<h2>仕様変更のご案内</h2> <h3>SLC30/40 シリーズ 集合表示灯</h3>
--

SLC30/40 シリーズ 集合表示灯のLED 照光フリッカタイプにおいて、端子形状の変更（SS端子の導入）を行います。

<外観の変更>

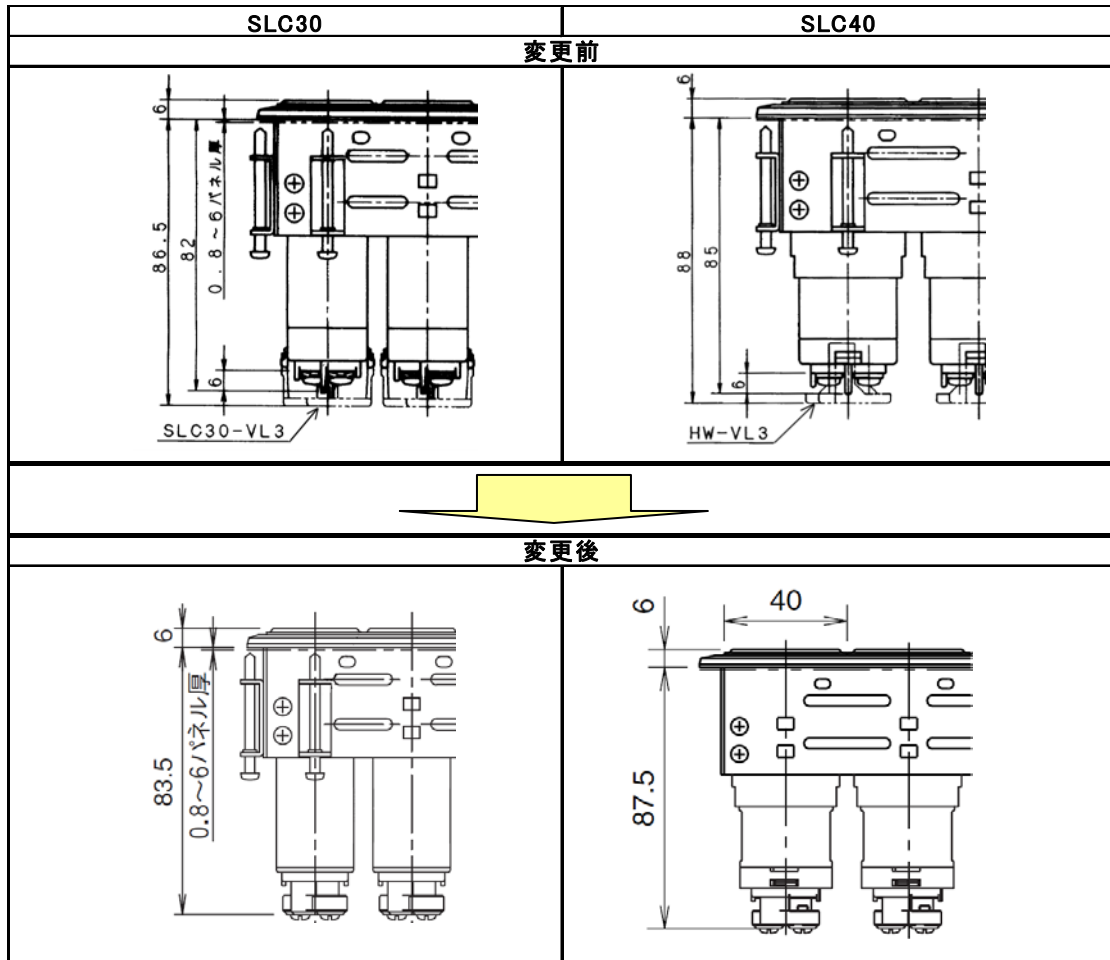
- ・セルフアップ端子からSS端子へ変更いたします。
端子カバー 一体構造のため、端子カバーの別手配は不要になります。
- ・ケース色を変更いたします。（グレー → 黒）
- ・パネル奥行き寸法を変更いたします。（次ページ参照）

SLC30	SLC40
変更前	
変更後
